## **17. Flächennutzungsplanänderung**

"Freiflächen-Photovoltaikanlage Sandberg Illerberg"

**Abwägung der Äußerungen im Rahmen der frühzeitigen Öffentlichkeitsbeteiligung und der frühzeitigen Beteiligung der Behörden und sonstigen Träger öffentlicher Belange**

Anlage zur Stellungnahme: Lageplanausschnitt (ohne Maßstab)

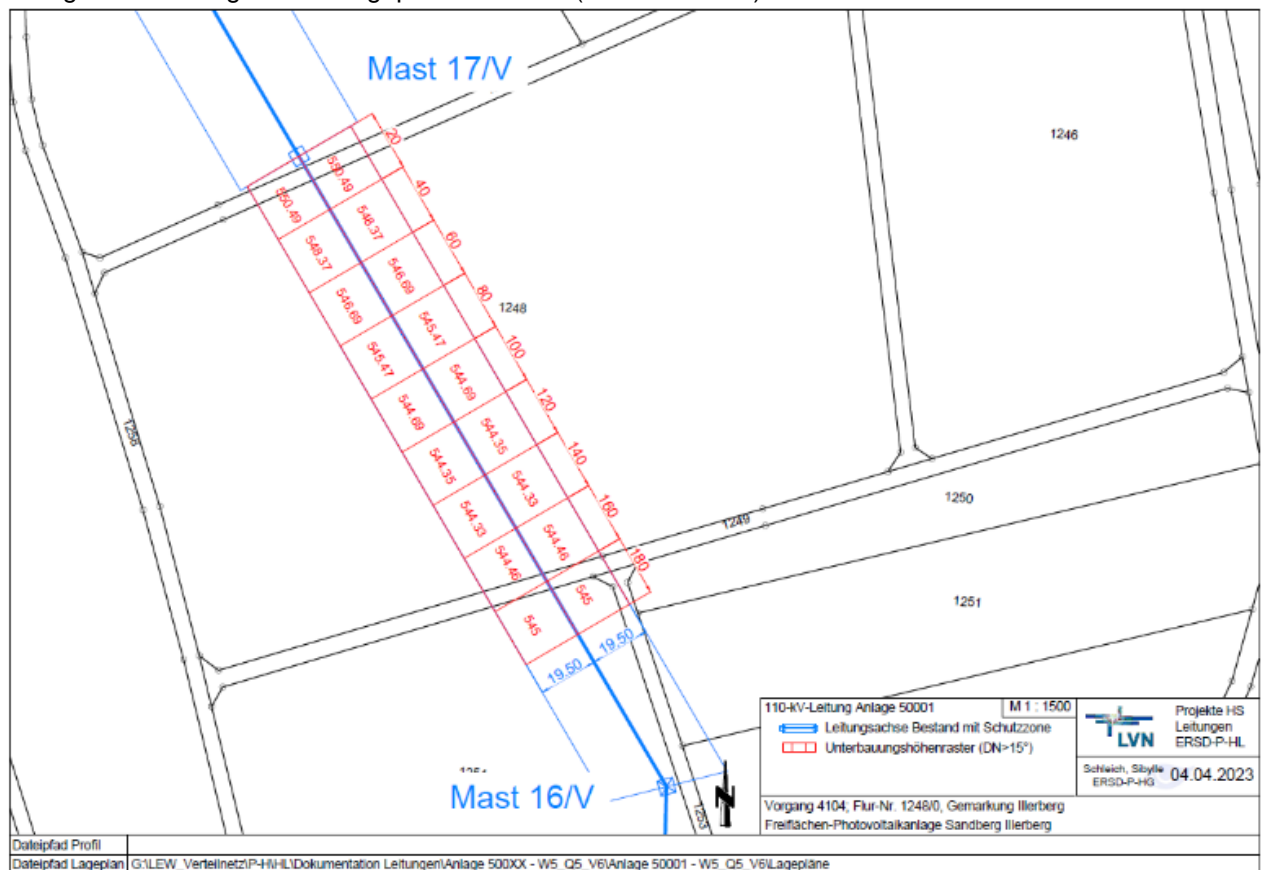
Das zur Bebauung vorgesehene Flurstück 1248/0 der Gemarkung Illerberg wird von der 110-kV-Freileitung (Q5) Anlage 50001 überspannt. Deren Leitungsmittelachse, die Standorte der Gittermaste Nr. 16/V und 17/V sowie die Grenzen der 19,50 m beiderseits der Leitungsmittelachse umfassenden technischen Schutzzone haben wir in den angehängten Lageplan M 1:1500 eingetragen.

Des Weiteren haben wir als Grundlage für die weiteren Planungen (im beiliegenden Lageplanausschnitt M 1:1500) die Schutzzone der 110-kV-Leitung in Schritten von 20,00 m in mehrere Bereiche unterteilt und jeweils für den ungünstigsten Punkt die maximal mögliche Unterbauungshöhe eingetragen. Die angegebenen Werte wurden nach den derzeit gültigen Vorschriften und Normen ermittelt und sind in m ü. NHN angegeben.

Gegen die Errichtung der Freiflächensolaranlage auf dem Flurstück 1248/0 bestehen unsererseits keine Einwände, wenn die in unserem Lageplanauszug genannten maximal zulässigen Unterbauungshöhen in jedem Fall sicher eingehalten werden.

Die Stellungnahme wird zur Kenntnis genommen. Änderungen am Entwurf der 17. Flächennutzungsplanänderung sind nicht erforderlich.
